製品
News

発行No. D-2020-02 改1 発行月 2021年7月

リセッタ (ATE-S) 搭載ブレーカの変更に伴う仕様変更

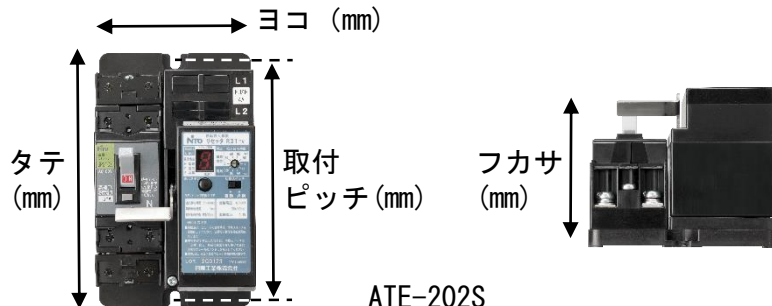
リセッタ (安全ブレーカタイプ) の仕様変更を行います。

■品名記号「ATE-202S(-U)」、価格、取付ピッチおよびタテ、ヨコ寸法の変更はありません。

●外形寸法の変更

品名記号	ブレーカ			寸法 (mm)			変更前	変更後
							寸法 (mm)	寸法 (mm)
	タイプ	定格電流	定格電圧	取付ピッチ	タカサ	ヨコ	フカサ	フカサ
ATE-202S	漏電ブレーカ	5, 10A	100V	115	125	75	65	65
		15, 20, 30A	100V				60	65
			200V					
	サーキットブレーカ	15, 20, 30A	100V				60	65
200V								
ATE-202S-U	漏電ブレーカ	5, 10A	100V	135	145	86	70	70
		15, 20, 30A	100V				65	70
			200V					
	サーキットブレーカ	15, 20, 30A	100V				65	70
200V
